**Objet: Recours gracieux à la décision n°F-03-23-C-0118 en date du 10 juillet 2023 (ref AE/23/410)**

## Réparation du Pont & Maintenance du Pont du Larivot

# Recours gracieux suite à la décision cas par cas

n° F-03-23-C-0118

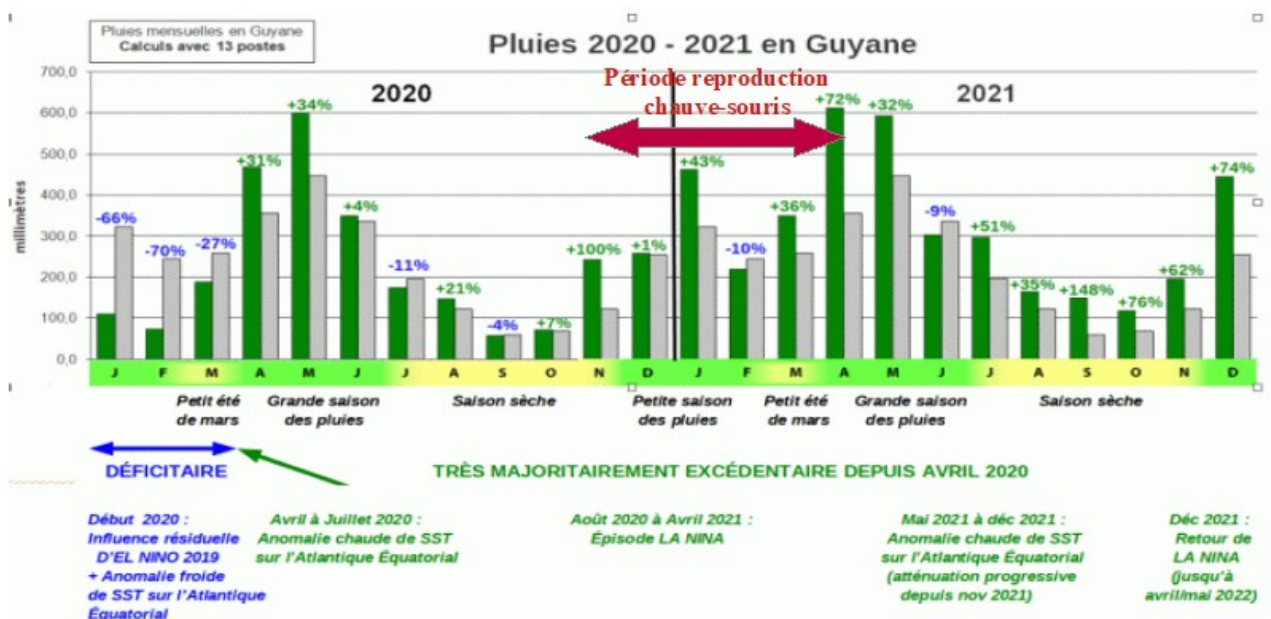
- le dossier n'apporte aucune précision quant aux mesures d'évitement ou de réduction mises en œuvre vis-à-vis de la colonie de chauves-souris présente sous le pont existant,

La colonie de *Ptéronote rubiginoux* évoquée est prise en compte dans le cadre du projet de nouveau pont du Larivot. Il s'agit d'une espèce non protégée ((D) Déterminante ZNIEFF et (LC) Préoccupation Mineure sur la liste rouge régionale). Cette espèce gîte naturellement dans les grottes mais peut utiliser des infrastructures anthropiques comme des ponts ou de grands bâtiments abandonnés.

Le projet de maintenance s'inscrit dans les mesures d'évitement et de réduction mises en œuvre dans le cadre des travaux du nouveau pont du Larivot vis-à-vis de la colonie de chauve souris:

- Mesure R2.N.2.d.01 mise en place de palissades pour limiter les risques de collision routière avec [,,]les chiroptères
- Mesure A3.N.a.01 création de gîte artificiels à chauve-souris sous le nouveau pont

De plus dans le cadre d'application de ces mesures, une étude sur la colonie de chiroptère a été menée en août 2021 par un naturaliste indépendant. Il est rappelé que l'espèce n'est pas protégée et est largement répandue en Guyane. Cependant il est préconisé pour l'impact temporaire de chantier/travaux de limiter la perturbation de la colonie. Pour se faire, il s'agit de limiter le travail en début de nuit voire à l'aube pour limiter le dérangement pendant le déplacement des individus vers leurs terrains de chasse et à leur retour. Ensuite il est préconisé d'éviter l'activité pendant les périodes de mise-bas soit entre novembre/décembre et mars/avril (aucune observation de reproduction direct n'a été faite au sein de ce gîte).

Dans le planning actuel de l'opération, il est prévu un démarrage des travaux fin mars et les travaux de désenvasement des travées de rive – identifiés comme susceptibles de déranger les chiroptères – sont idéalement à réaliser en saison sèche (de juillet à novembre). La période de mise bas des chiroptères sera donc évitée.

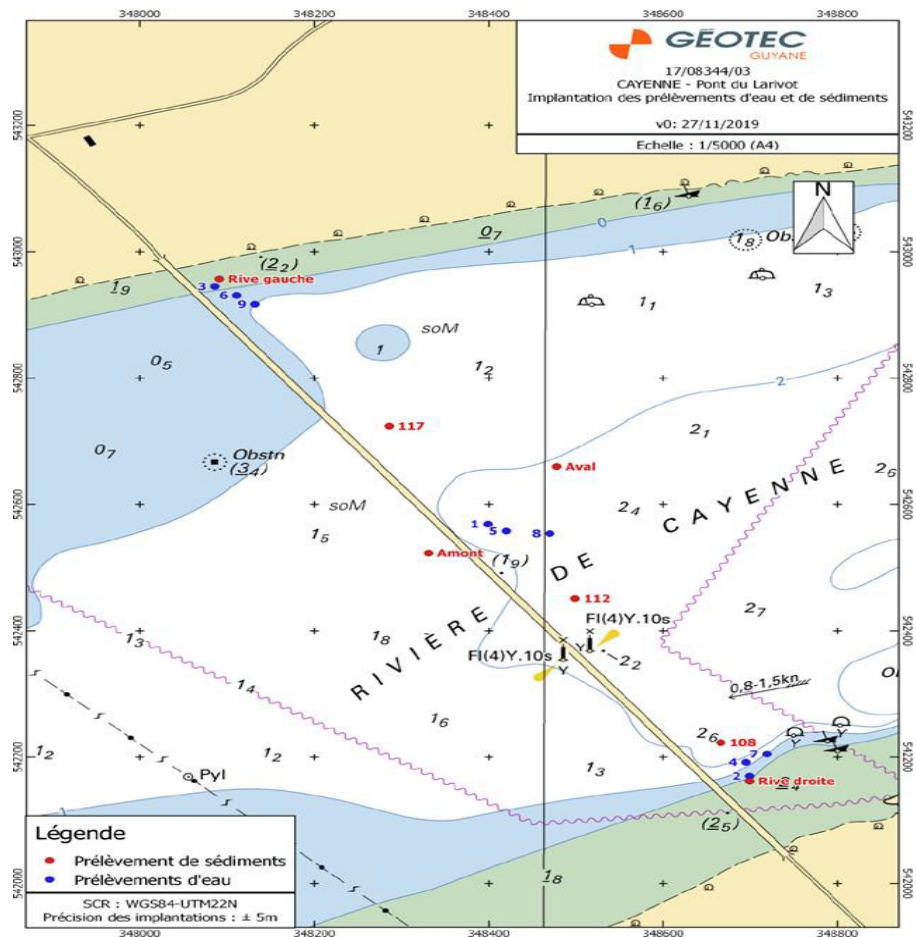
- les sédiments pouvant être mobilisés lors des travaux ont fait l'objet d'analyses préalables. L'étude indique que « *les informations recueillies ne sont pas extrapolables à l'ensemble du site, et les terrains peuvent présenter des concentrations sensiblement différentes* ». Les sondages montrent ponctuellement des concentrations supérieures aux seuils de l'arrêté du 9 août 2006 relatif aux sédiments marins, estuariens ou extraits de cours d'eau :

- o en surface (profondeur comprise entre 0 et 0,2 m en dessous du fond bathymétrique), dans un cas (sondage au niveau d'une pile, en milieu du fleuve), présence de fluorène, pyrène, benzo(a)-anthracène, chrysène, dibenzo(a,h)anthracène, acénaphthylène, fluoranthène, benzo(b)fluoranthène et benzo(a)pyrène à des niveaux légèrement supérieurs au seuil N1 (seuil d'investigation complémentaire pour le milieu maritime) et inférieurs au seuil S1 (seuil d'investigation complémentaire pour le milieu fluvial),

- o en plus grande profondeur (au-delà de 15 m en dessous du fond bathymétrique) :
    - présence de polychlorobiphényle (PCB) 118, dans un cas, à une profondeur comprise entre 17 et 18 m, à une concentration de 1,9 mg/kg de matière sèche (MS), le seuil N2 (seuil d'incidence notable à investiguer) étant fixé à 0,02 mg/kg de MS,

- présence d'arsenic, de nickel et de zinc au-delà de 19 m, dont dans un cas, avec des concentrations respectivement de 54,1 mg/kg de MS (seuil N2 : 50 mg/kg de MS), 501 mg/kg de MS (seuil N2 : 74 mg/kg de MS), 278 mg/kg de MS (seuil N1 : 276 mg/kg de MS).

L'étude citée (puis les résultats présentés) est l'étude réalisée par la société Géotech en 2019.

La figure suivante montre la localisation des prélèvements réalisés.

D'une manière générale, on notera que les analyses réalisées aux points rive gauche, rive droite, amont, aval et SC117 ne présentent pas d'indice de pollution notable. (inférieur aux seuils)

En rive droite, le sondage SC108 montre quelques traces de pollution (pour l'horizon surfacique du sol) sur certains HAP. Cette pollution est probablement liée à la présence d'épaves à proximité. Des traces de pollution pour le sondages SC112 sont également constatées.
